# Dopravně inženýrské opatření - místní úprava provozu

AKCE:	snižená zatížitelnost mostů
VYKRES:	most M1
MÍSTO AKCE:	křiž. ul. Kateřinská x Oblouková, Stráž nad Nisou
OBJEDNATEL:	obec Stráž nad Nisou
PROJEKTANT:	Ing. Marek ZIKMUND
MOBIL / EMAIL:	603 945 176 / <a href="mailto:mzikmund@email.cz">mzikmund@email.cz</a>
DATUM:	8. 12. 2023
VERZE:	1
	Č. ZAKÁZKY: 2023 09 12

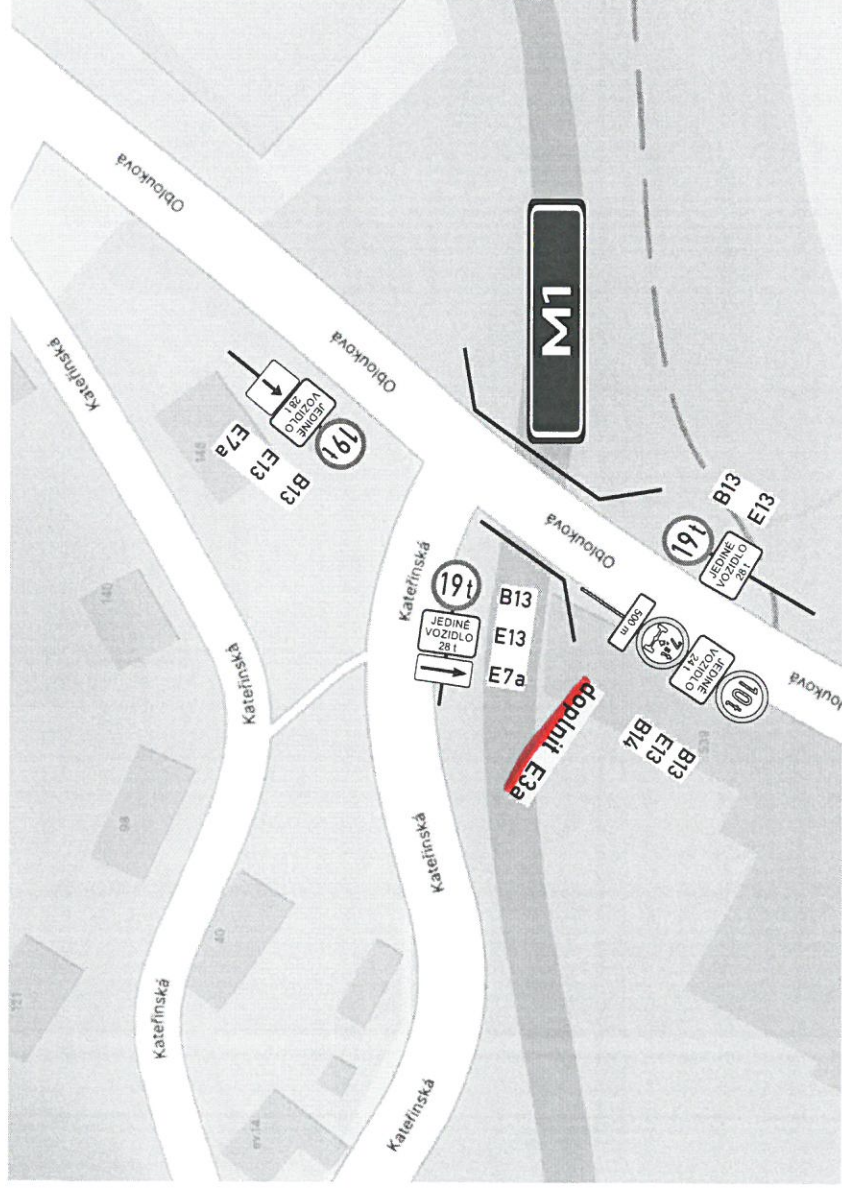
Odsouhlaseno dne 20.12.2023 pod č.j. KRPL-123071-3/ČJ-2023-180506-03 za podmínky dodržení zejména vyhl. č. 294/2015Sb., Technických podmínek č. 65. **Dále požadujeme umístit „předběžné značení“ B13+E13 (jediné vozidlo 28t) +E7a ve směru z centra v ul. Oblouková před křižovatkou s ul. Londýnská (Zlatý kopec).**
